# H24-B8-30

## 柱状図(0.00m~28.00m)

- 1-222(分類c)①  
審査資料作成の際に模様を見直したため。
- 1-223(分類c)②  
表現を統一したため。

## 柱状図(0.00m~30.00m)

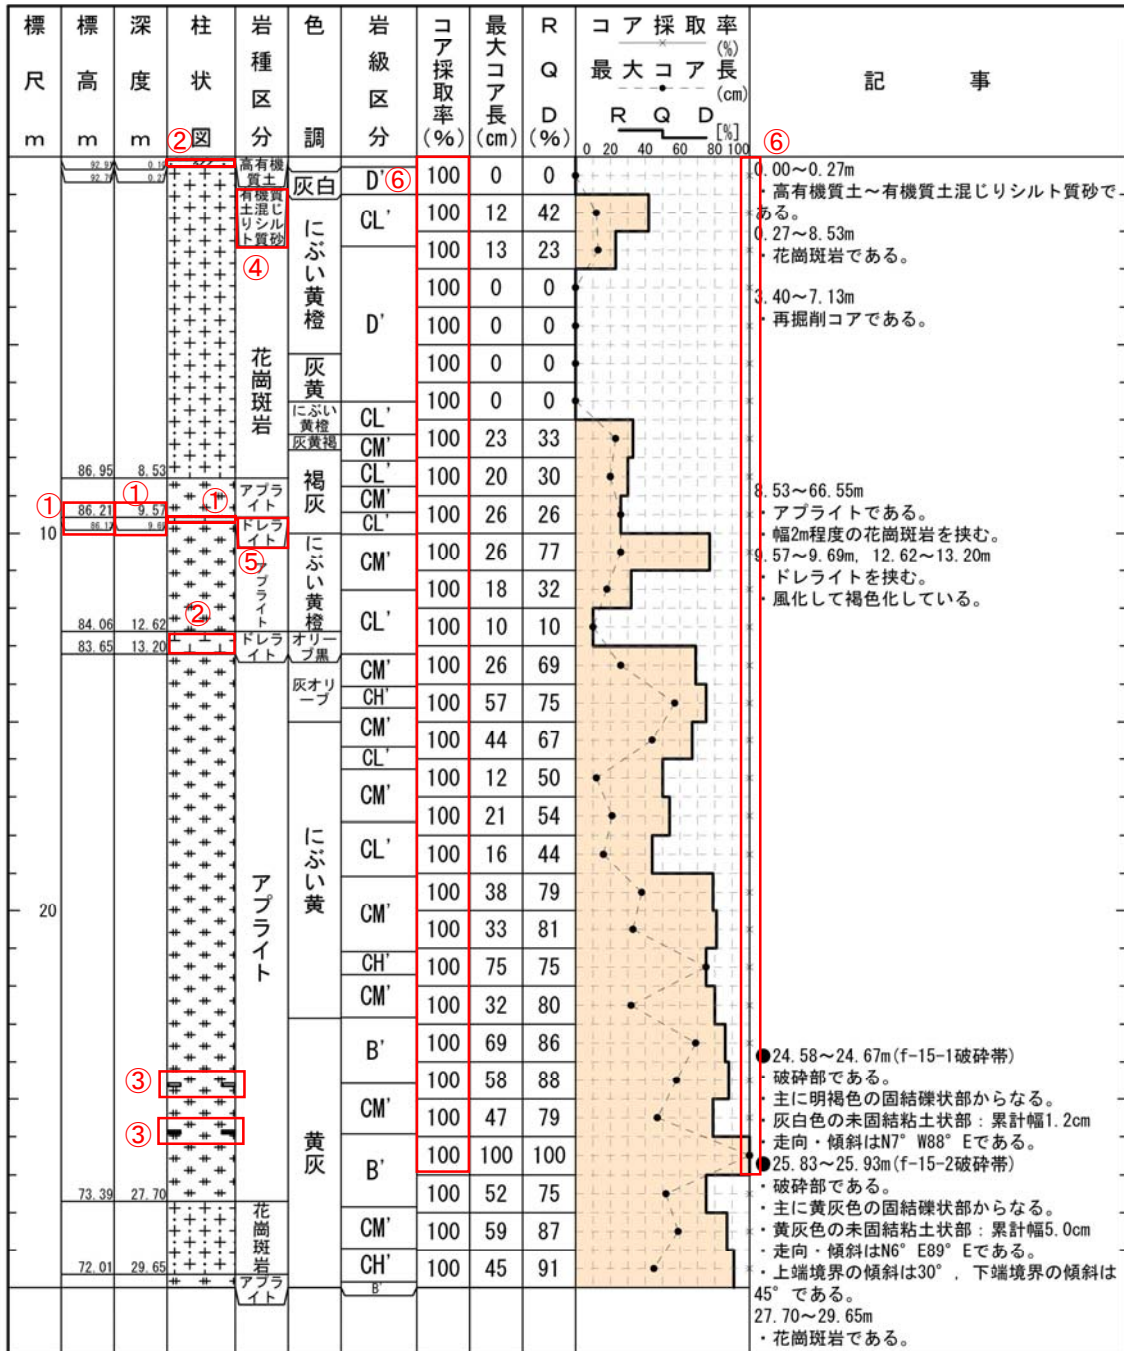
- 1-296~1-299, 1-301 (分類c)①  
岩種区分に”ドレライト”が追加されたため。
- 1-300, 1-302 (分類c)②  
審査資料作成の際に模様を見直したため。
- 1-303, 1-304 (分類d)③  
記事欄の記載変更に伴う変更。(破砕部模様の変更)
- 1-305 (分類c)④  
表現を統一したため。
- 1-306 (分類c)⑤  
報告書の記事にあった”ドレライト”を反映させたため。
- 1-307 (分類b)⑥  
報告書の記載漏れを修正したため。

## 柱状図(30.00m~60.00m)

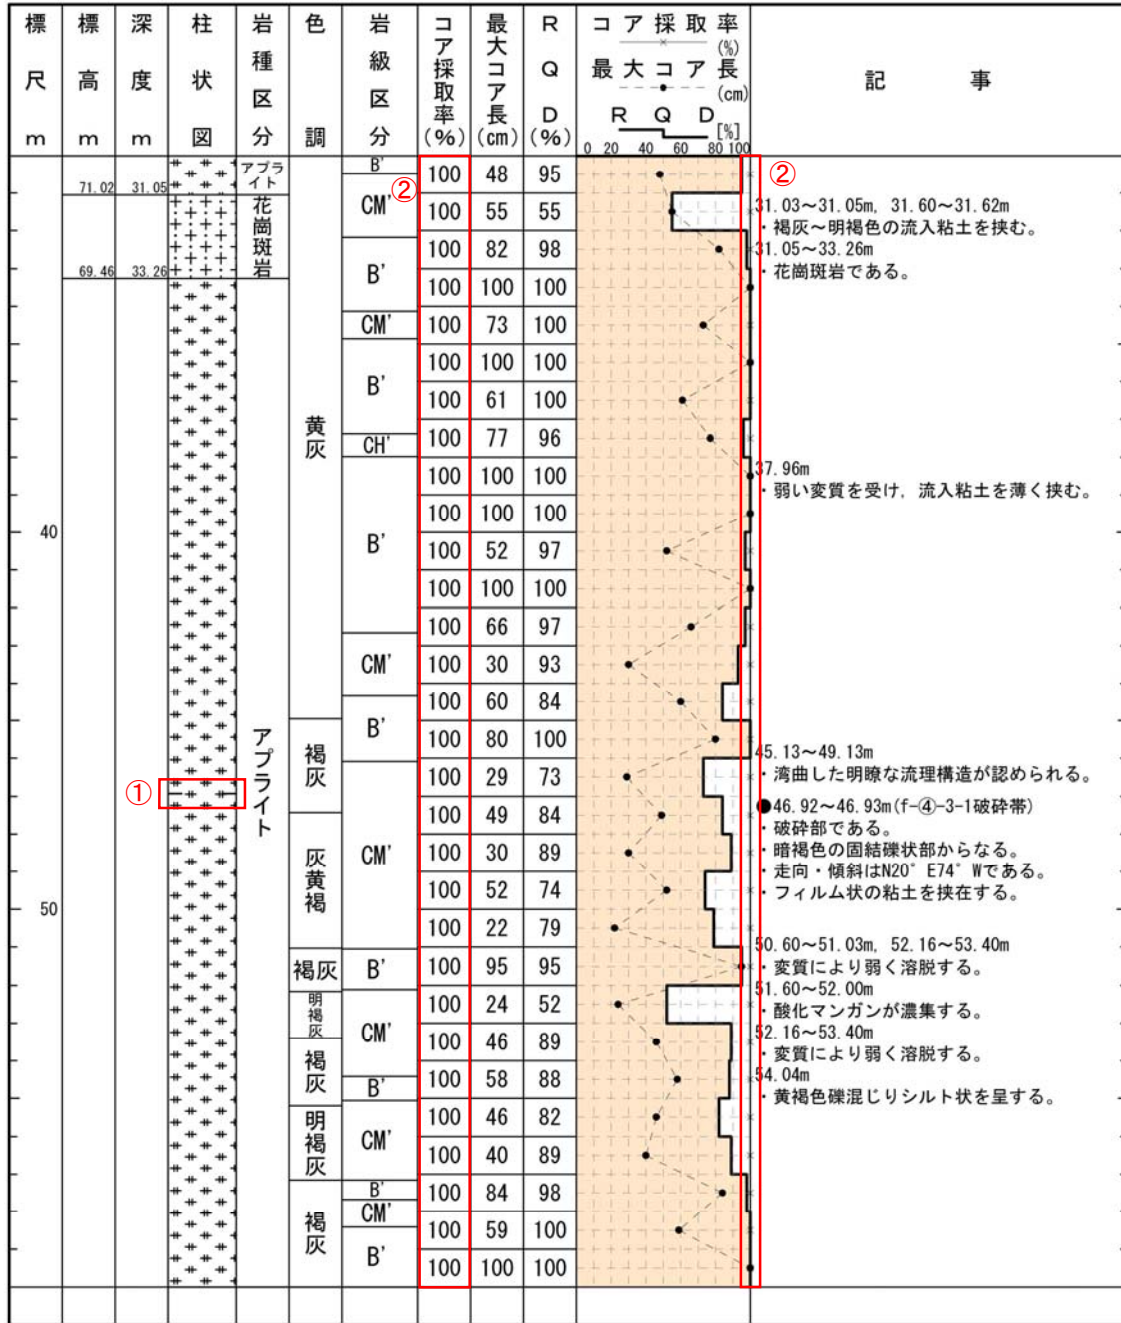
- 1-308(分類d)①  
記事欄の記載変更に伴う変更。(破碎部模様の変更)
- 1-307(分類b)②  
報告書の記載漏れを修正したため。

## 柱状図(90.00m～120.00m)

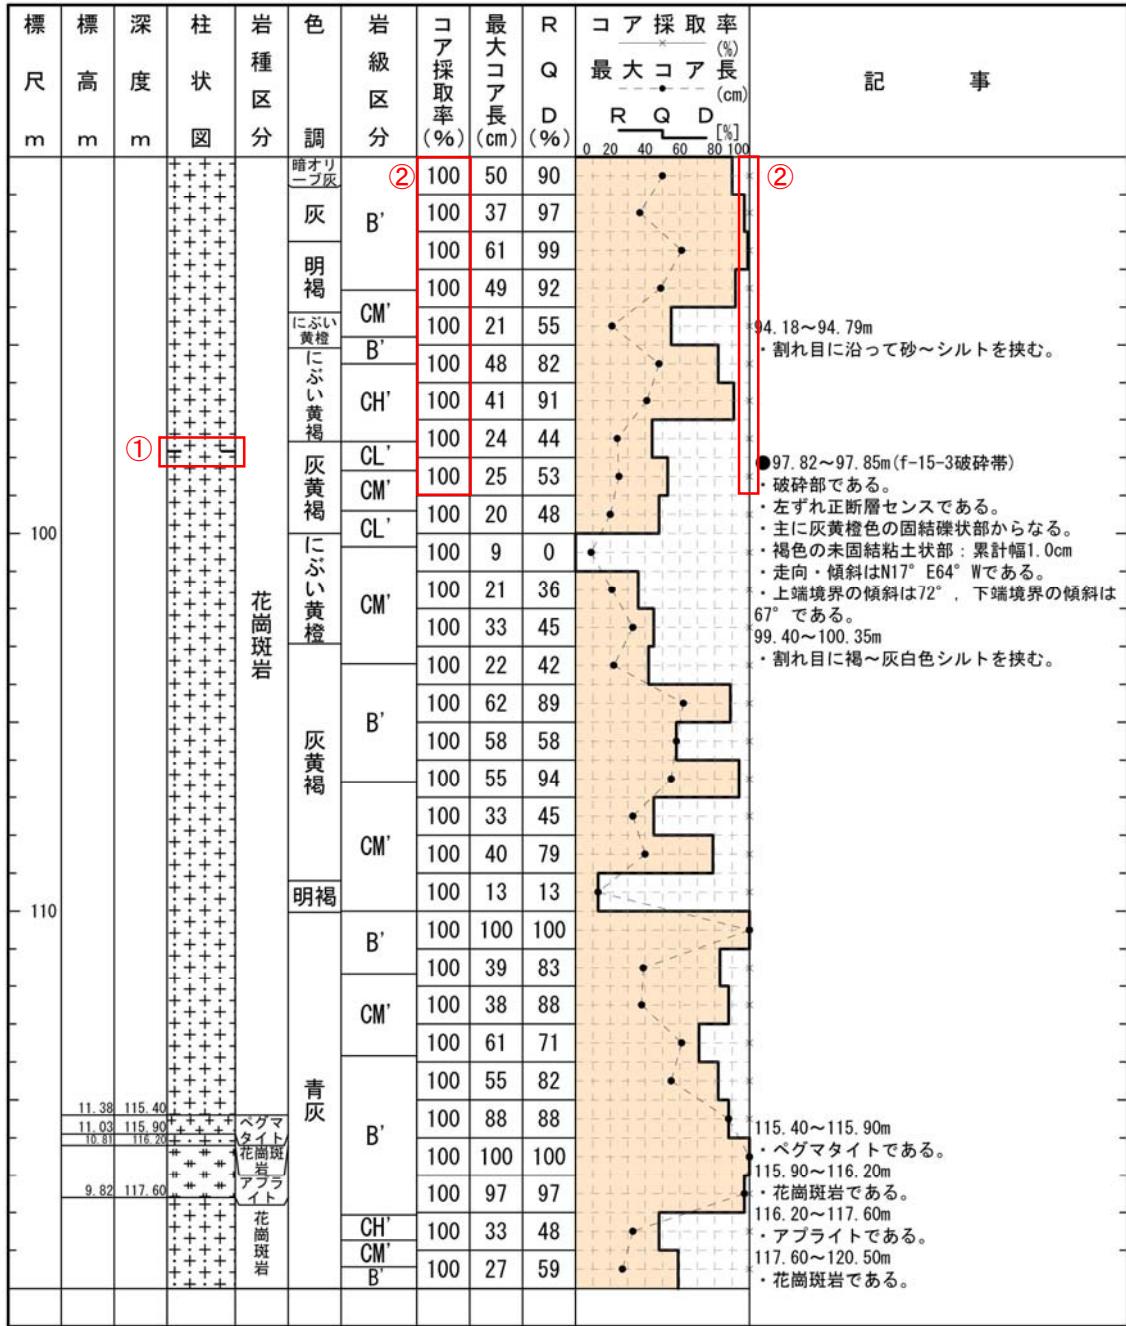
- 1-309(分類d)①  
記事欄の記載変更に伴う変更。(破砕部模様の変更)
- 1-307(分類b)②  
報告書の記載漏れを修正したため。

## 柱状図(30.00m~60.00m)

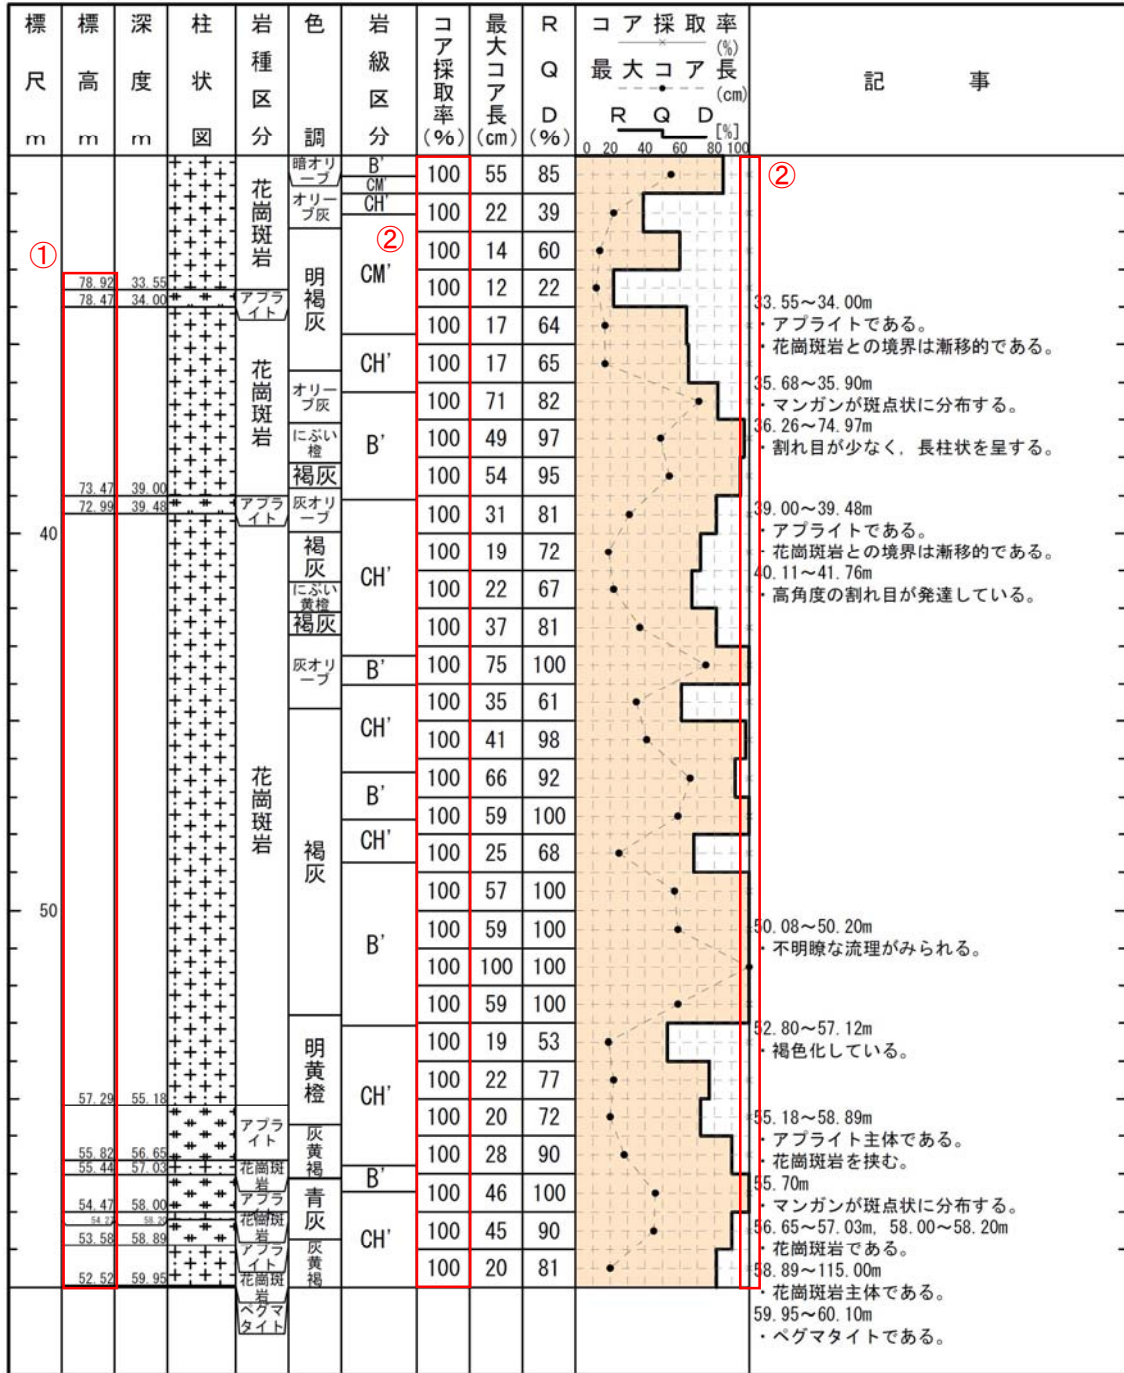
1-311(分類b)①  
 孔口標高を正しい値にしたため。  
 1-313(分類b)②  
 報告書の記載漏れを修正したため。
